Penonomé, 11 de mayo de 2023
DRCC-541-2023

INFORME TÉCNICO DE INSPECCIÓN
DRCC-IIO-129-2023

Proyecto:	“COSTA NOMÉ”	
Promotor:	DESARROLLOS COSTA NOME, S.A.	
Categoría:	II	
Consultores ambientales:	JOEL CASTILLO ADRIAN MORA JULIO DIAZ	IRC-042-2001 IRC-010-2013 IRC-046-2002
Localización del proyecto:	PROVINCIA DE CORREGIMIENTO HERNÁNDEZ	COCLE, DISTRITO DE PENONOMÉ, DE COCLÉ, SECTOR DE VÍA
Fecha de inspección:	09 DE MAYO DE 2023.	
Fecha de informe:	11 DE MAYO DE 2023.	
Participantes:	Promotor: Julio Bergantino Consultoría Ambiental: Danilo Navarro. Joel Castillo Héctor Mojica MiAMBIENTE-Coclé Yarianis Santillana Macías- Sección de Evaluación MiAMBIENTE-Dirección Nacional Itzi Rovira- Dirección de Evaluación Jaime Pimentel-Dirección Operativa de Seguridad Hídrica. Nelly Becerra- Dirección Operativa de Seguridad Hídrica.

**INFORME TÉCNICO DE EVALUACIÓN DE INFORMACIÓN
COMPLEMENTARIA N°-130-2023**

Foto 4. Se evidencia agua en el recorrido de la quebrada Hernández.

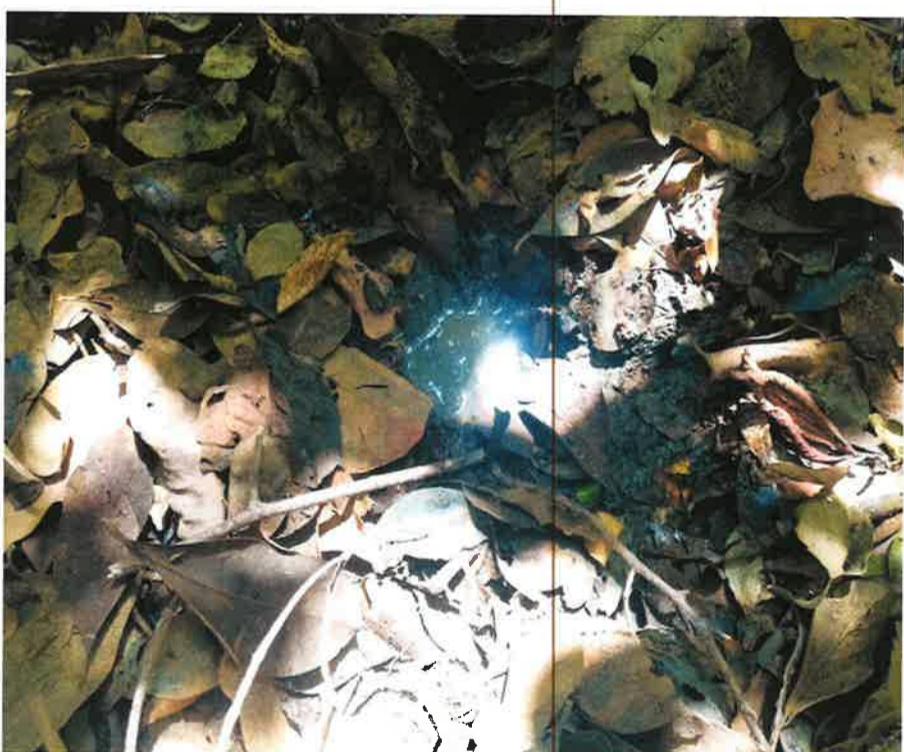
Observación 3: Se evidencio que la quebrada Hernández tiene su nacimiento en la finca propuesta para el desarrollo del proyecto y hace su recorrido por la misma hasta llegar a la finca colindante donde sigue su recorrido. Al inicio de su recorrido no mantenía agua, pero al continuar el recorrido se evidencio que las mismas aguas abajo si mantenía agua. Igualmente mantiene su bosque de galería donde se puedo observar arboles de Espavé, Jobo, chumico.

Foto 5

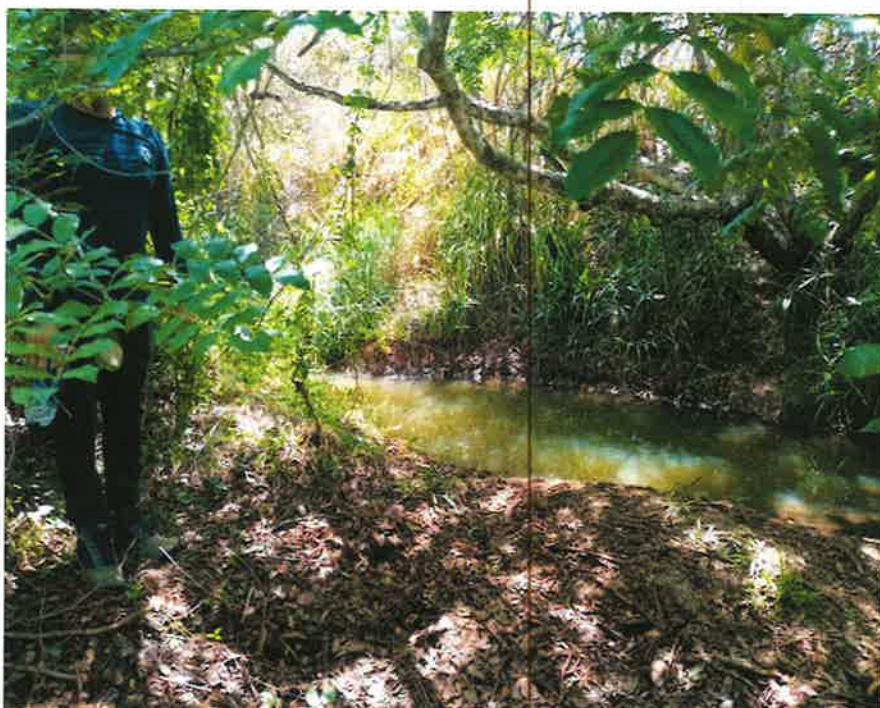
Foto 5, 6, 7, 8, 9 Se evidencia agua en el recorrido de la quebrada Hernández.
